Akce: III/11127 Radonice, mosty ev.č. 11127 – 4,5 a silnice - PD
Datum a místo: 7.2.2013 na MěÚ Divišov, Horní Náměstí 21, 257 26 Divišov
Předmět jednání: vstupní jednání k projektu na opravu silnice III/11127 a mostů v obci Radonice
Přítomni: viz prezenční listina

Název: III/11127 Radonice, mosty ev.č. 11127-4,5 a silnice_PD
Datum: 7.2.2013

přílohy: náčrt šířkového uspořádání na mostě

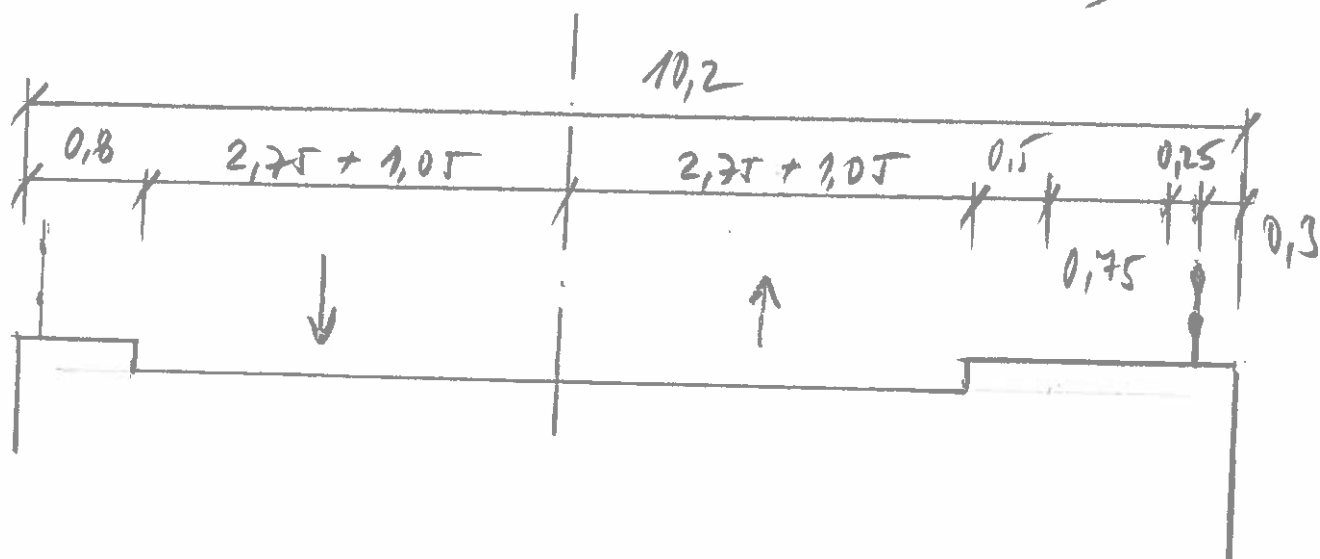
- žádná z variant rekonstrukce mostu s ohledem na šířkové uspořádání na přilehlé trase, pozemkové poměry a další návaznosti neumožňuje vedení trasy na mostech ve dvou jízdních pruzích. Šířka mostu s dvěma pruhy by byla minimálně 10,2 m, přičemž stávající šířka mostu je cca 6,4 m. To by znamenalo rozšíření mostu o 3,8 m. Šířka mostu s jedním jízdním pruhem by byla 6,65 m (0,3+1,5+3,0+ 1,05+0,8).

- chodník na mostech bude navržen jednopruhový celkové šíře 1,5 m (0,5 m bezpečnostní odstup + 0,75 m pruh + 0,25 m bezpečnostní odstup)
 - vodoteč pod mostem pravděpodobně nemá správce, o hydrologická data bylo požádáno
